改善箇所説明図

通称名:DB12

通称名:DBX707

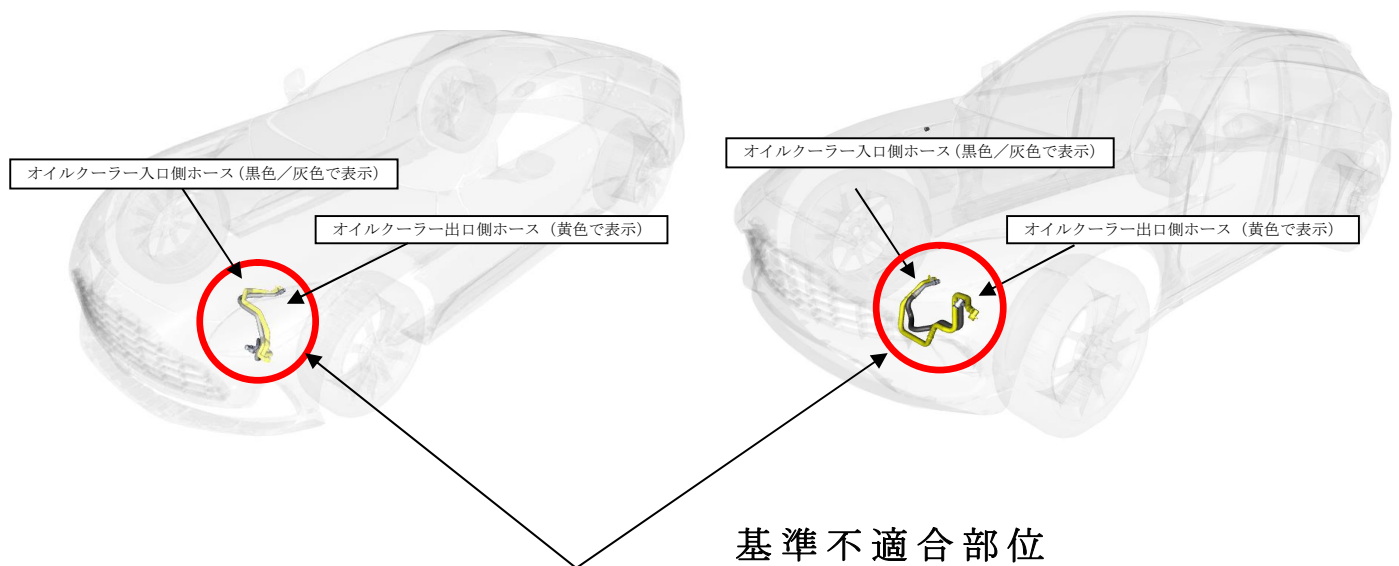
エンジンのオイルクーラーホースにおいて、製造工程が不適切なため、ホース内壁に細かくぼみ等が形成され、厚さが不均等になっているものがある。

そのため、ホース内壁の薄い部位に、エンジン作動中に発生する油圧がかかると、ホースが破裂しオイルが漏れ警告灯が点灯し、最悪の場合、漏れたオイルがエンジンの高温部にかかり、火災となるおそれがある。

全車両、エンジンのオイルクーラーホースを良品に交換する。
